Oggetto: VARIANTE AL PIANO ATTUATIVO " MONTENERO SUD". APPROVAZIONE.

N. 147 dell' 11 dicembre 2013

Scheda n. 74 – Via Montenero Sud

VARIANTE

tavola
 07

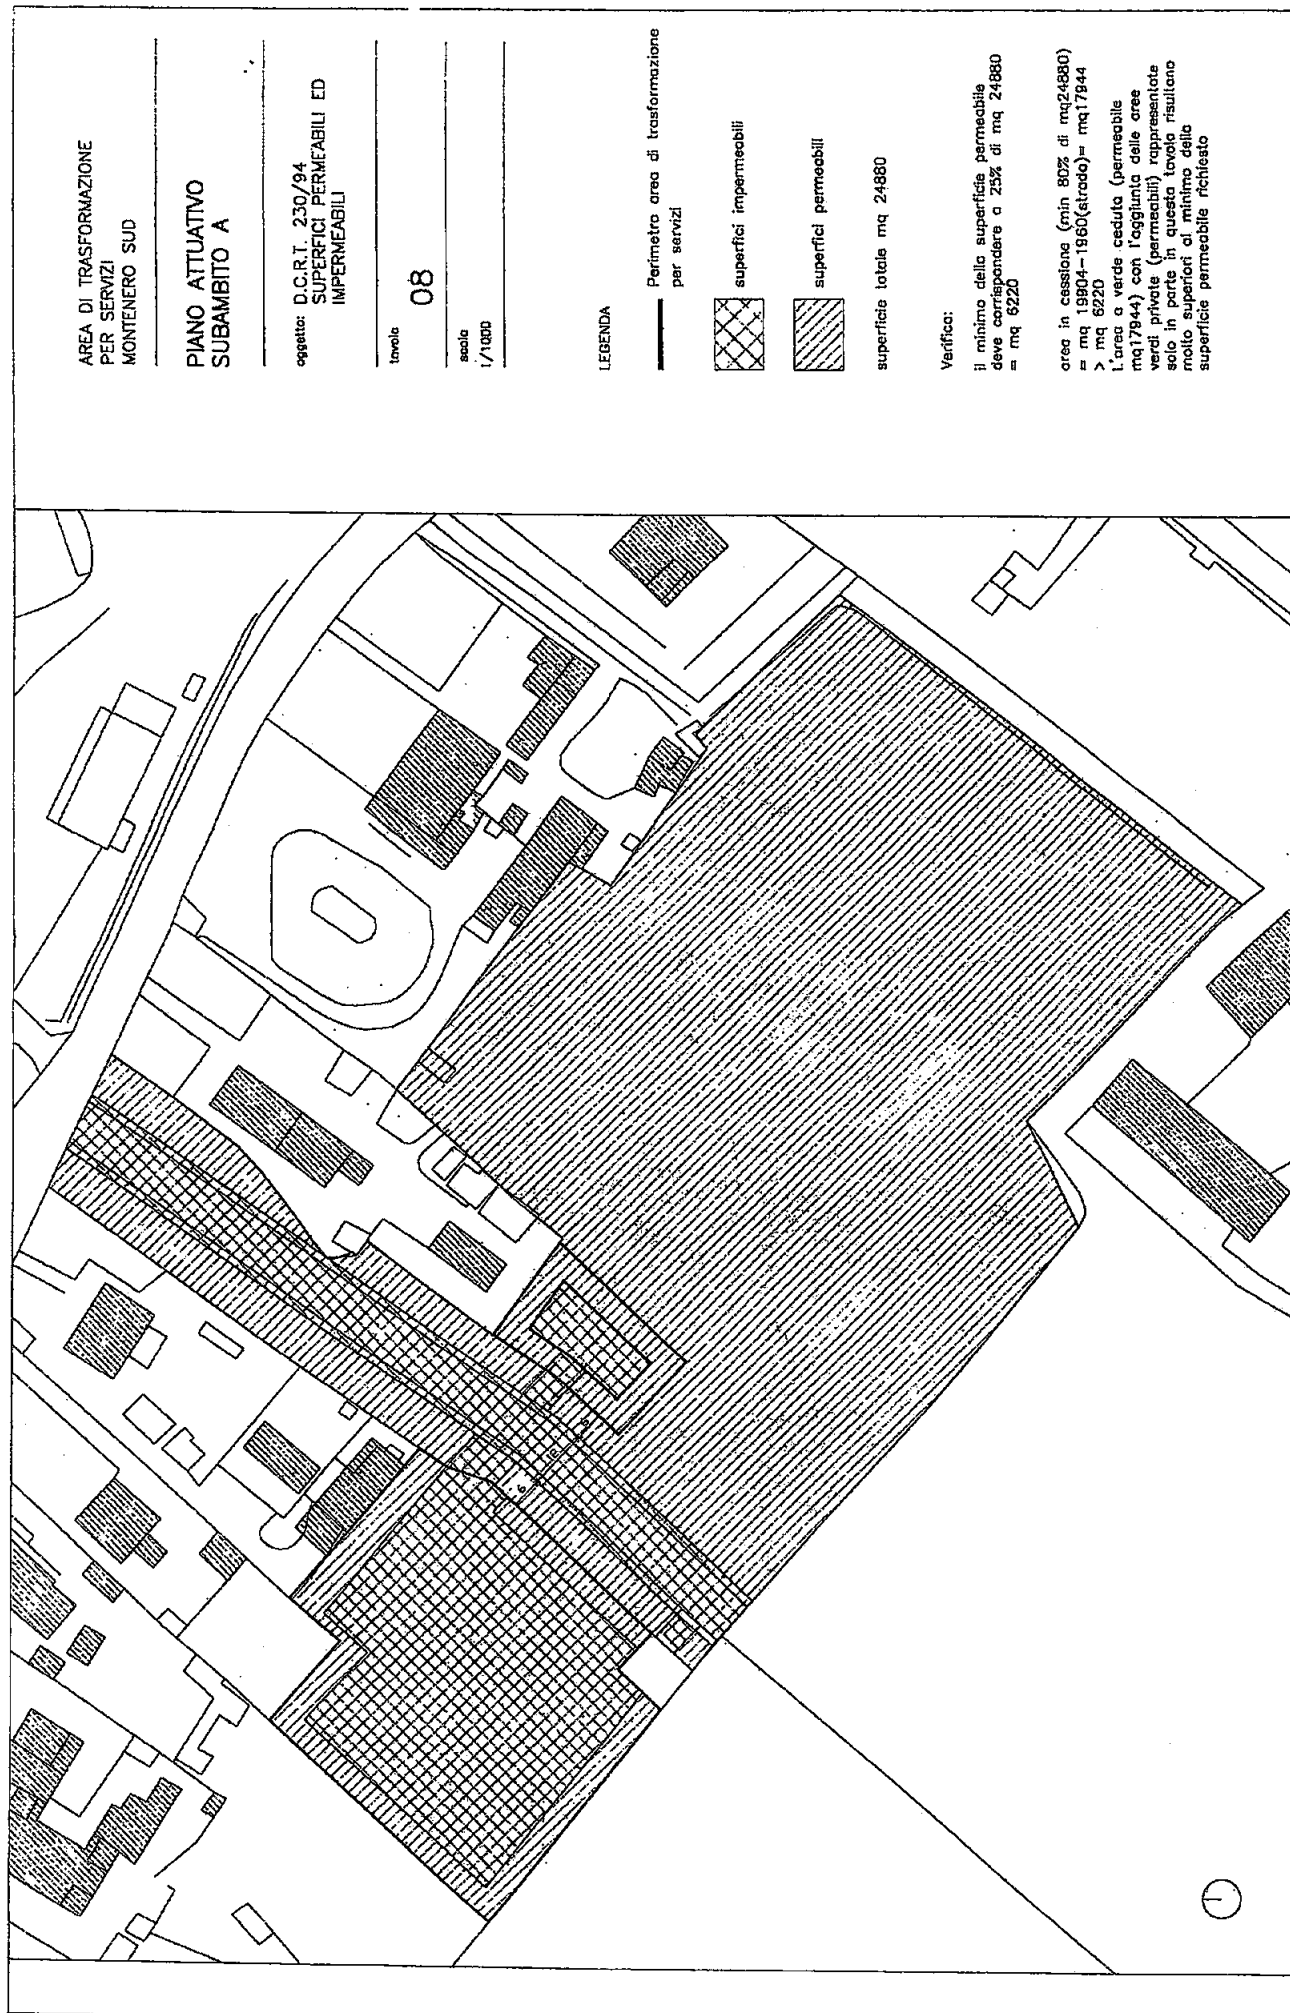
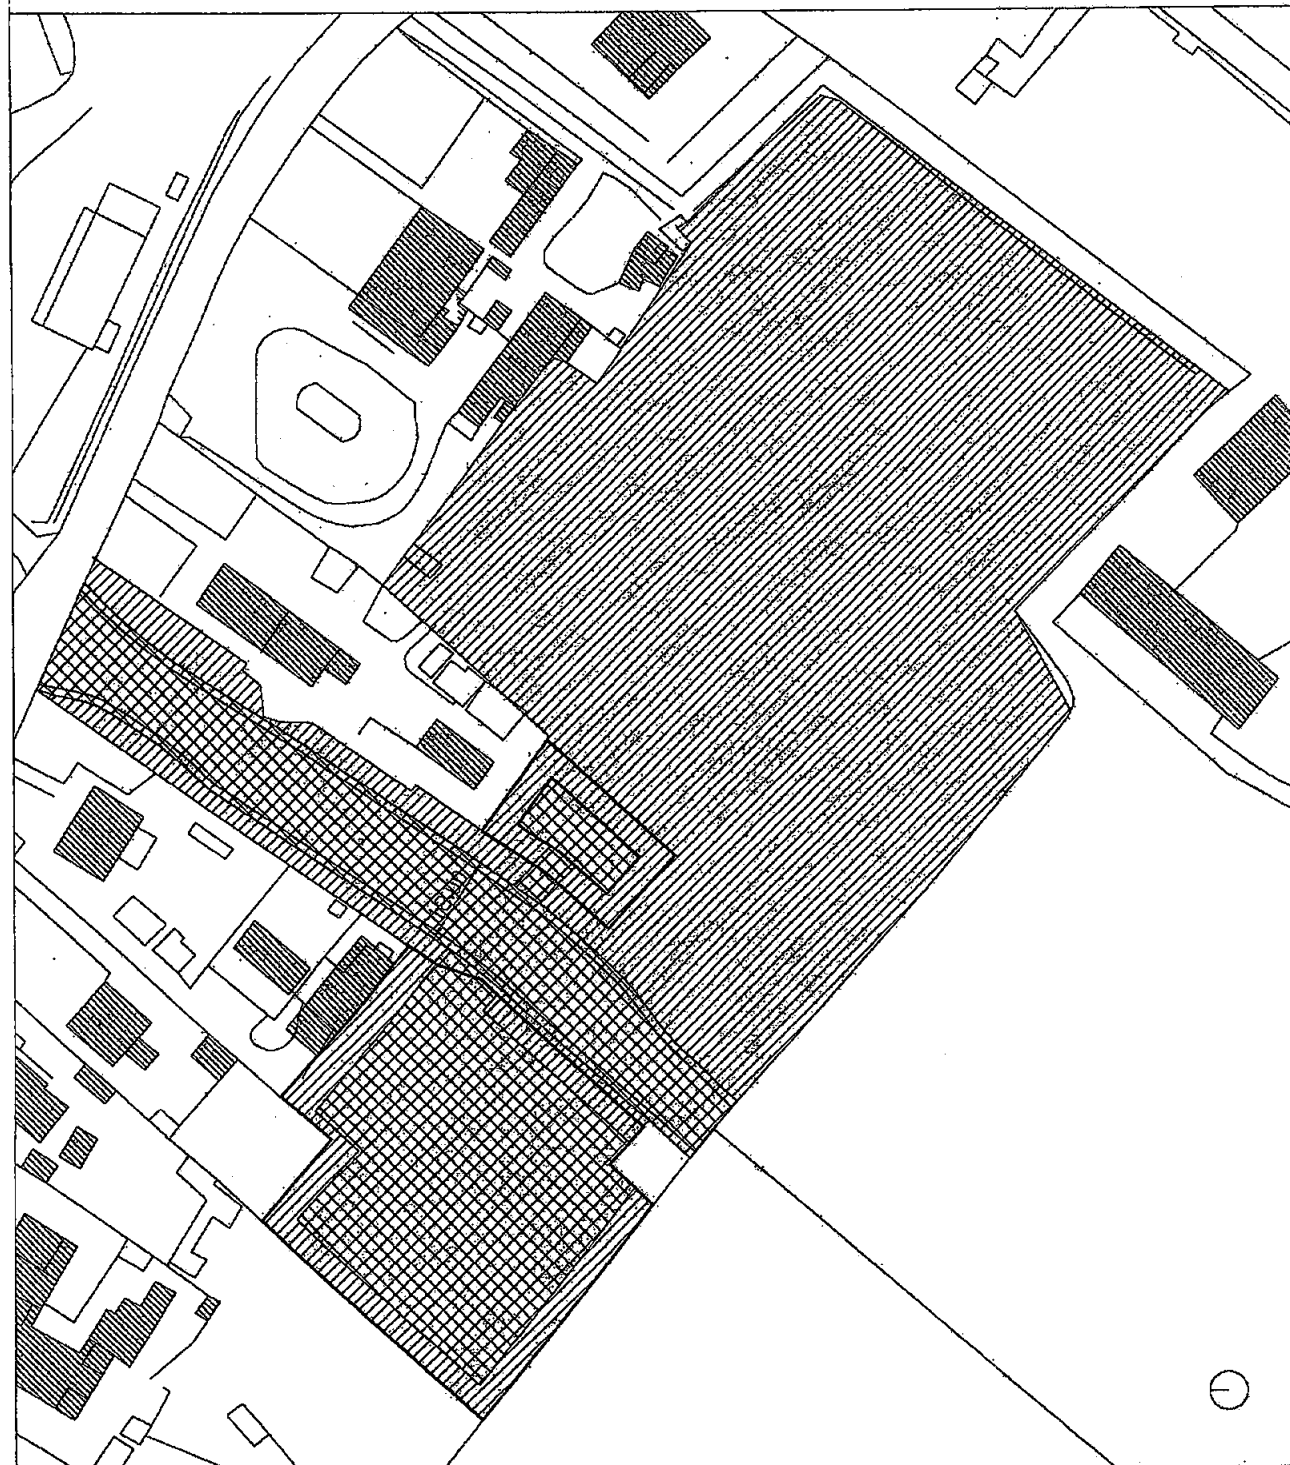
La variante prevede infine la modifica della larghezza della strada di collegamento tra la via di Montenero e la via Mondolfi che da ml 12,00 passa a ml 18,00, ciò in ottemperanza alle indicazioni scaturite nei vari tavoli tecnici che si sono svolti tra l'Amministrazione Comunale e l'Asl.

La strada in questione infatti, con la prevista realizzazione del nuovo ospedale cittadino, ha assunto una valenza strategica in quanto costituisce uno dei principali accessi della struttura e, pertanto, deve essere adeguata ai nuovi flussi di traffico ipotizzati. La variante comporta la modifica delle seguenti tavole grafiche: n. 01, 07, 08, 09, 10, 11, 13 e 13.1.

11

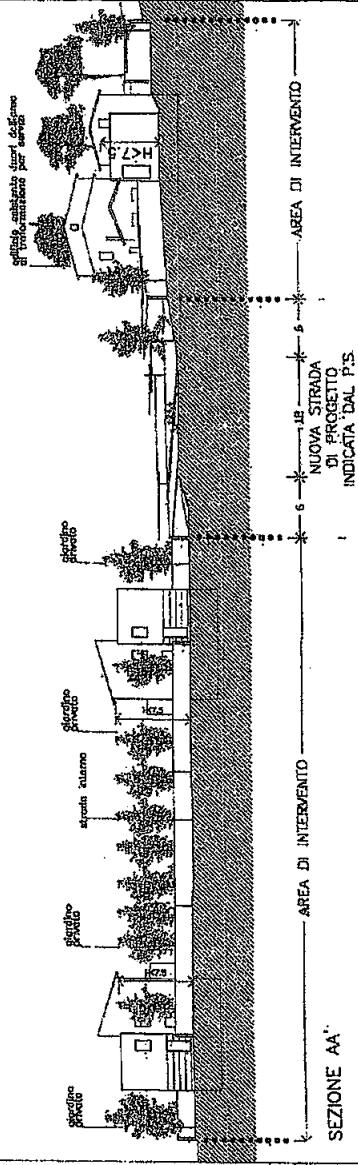
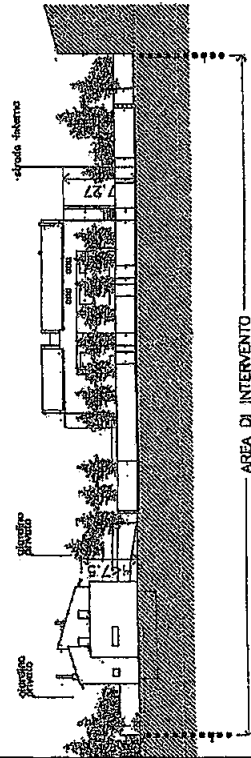
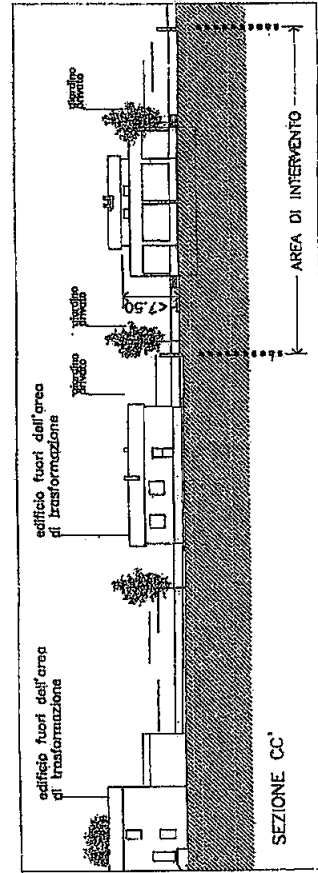
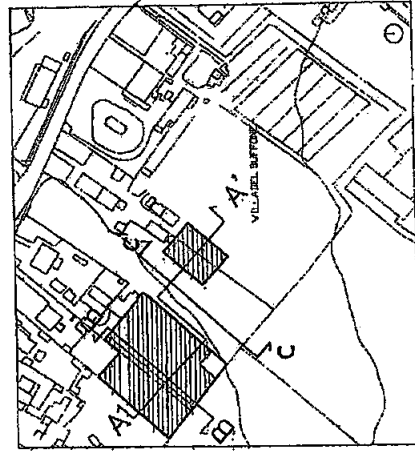
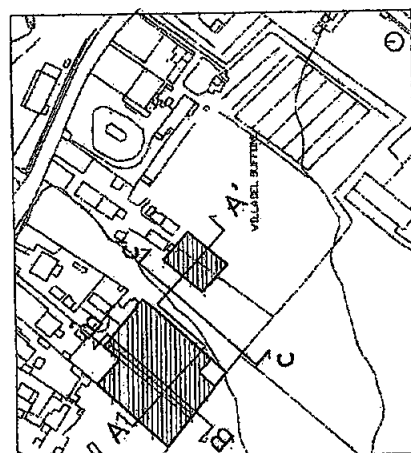
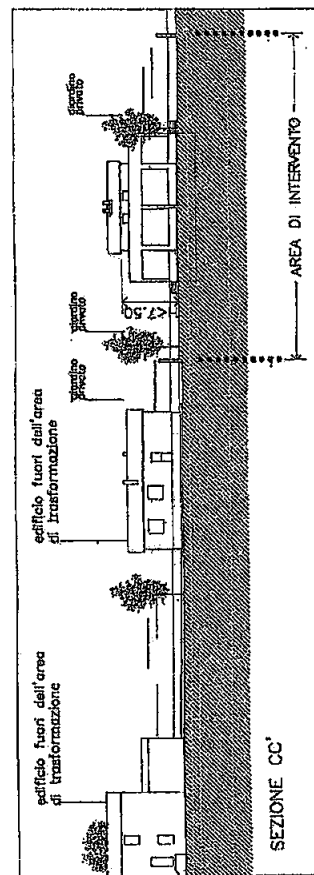
Più in particolare nella tavola n. 11 "Sezioni di Progetto" sono indicati chiaramente dei volumi soprasuolo destinati a parcheggio pertinenziale mentre l'art. 3 delle norme tecniche di attuazione ne vieta la realizzazione disponendo che i parcheggi pertinenziali debbano essere realizzati soltanto a raso o in sottosuolo. In altre parole la norma tecnica di attuazione vieta ciò che la tavola grafica consente creando così indeterminazione nell'attuazione del piano attuativo.

La variante pertanto prevede di integrare l'art. 3 delle norme introducendo l'inciso *in elevazione* laddove si dettano prescrizioni per la realizzazione dei parcheggi pertinenziali.
